COMUNICADO N° 1
INTENDENCIA DE RIVERA

Licitación Abreviada 11/23
Expediente 2023-2096

SUMINISTRO E INSTALACIÓN DE TABLERO LED
ESTADIO ATILIO PAIVA OLIVERA DE LA CIUDAD DE RIVERA

RESPUESTAS A CONSULTAS SOBRE EL PLIEGO

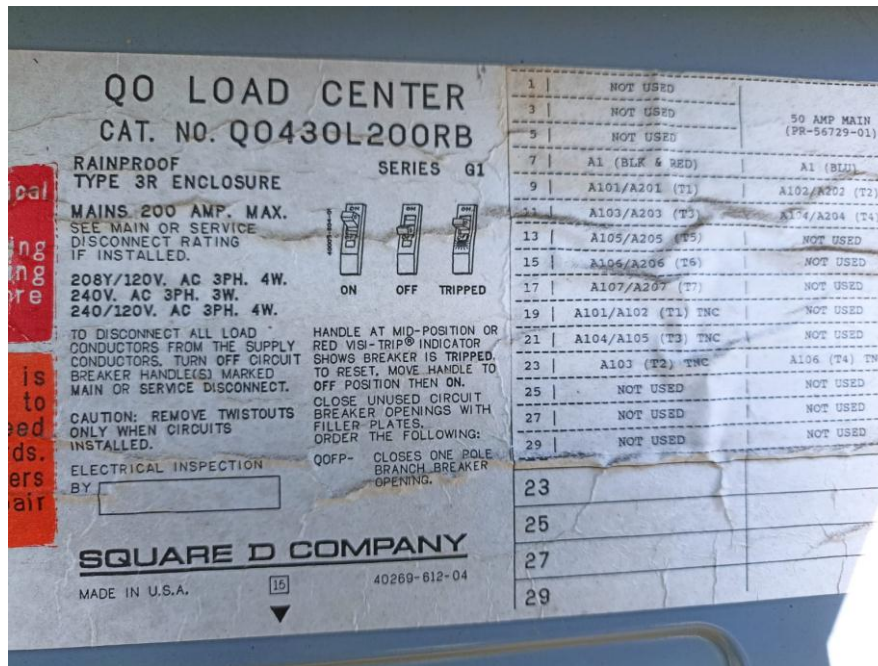
CONSULTA 3: El pliego solicita la actualización de la instalación eléctrica para el nuevo tablero, hay planos de la instalación eléctrica existente en el estadio actualmente? Está confirmado el punto de alimentación principal para el tablero, existen canalizaciones desde ese punto hasta el tablero y se pueden utilizar estas canalizaciones para el tendido eléctrico necesario para dicho proyecto?

Respuesta 3: *No existen planos de la instalación, entretanto se informa que existe una tabulación que conduce el cableado hasta la central de distribución localizada en la tribuna Italia y está en perfectas condiciones, siendo accesible en varios puntos a través de cámaras con tapa. En el propio Placar existe un tablero eléctrico que se adjunta una fotografía a continuación.*
